| Bebauungsplan Nr. 10.W.63.1 "Wohnen am Werftdreieck" Abwägungs- und Satzungsbeschluss | | |

Beschlussvorschlag:

**HANSESTADT ROSTOCK – SATZUNG ZUM BEBAUUNGSPLAN NR. 10.W.63.1 FÜR DAS GEBIET
"Wohnen am Werftdreieck" –
ABWÄGUNG DER STELLUNGNAHMEN ZUM ENTWURF VOM 06.03.2019 Stand 09.04.2020 anonymisiert**

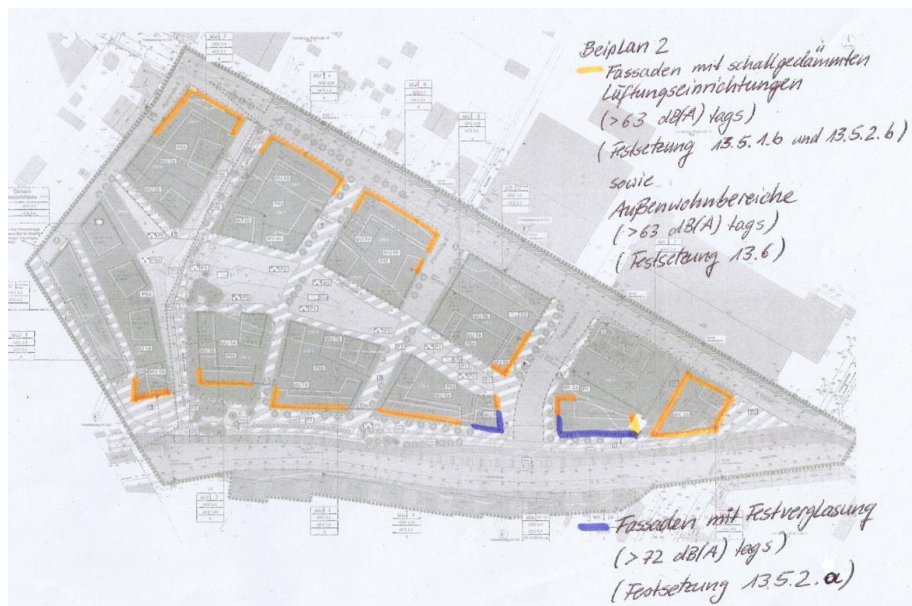
- Die im Beiplan orange gekennzeichneten Bereiche sind im MU 3b zu korrigieren, entsprechend der rot markierten Fassaden siehe SIP Anhang A11.4.
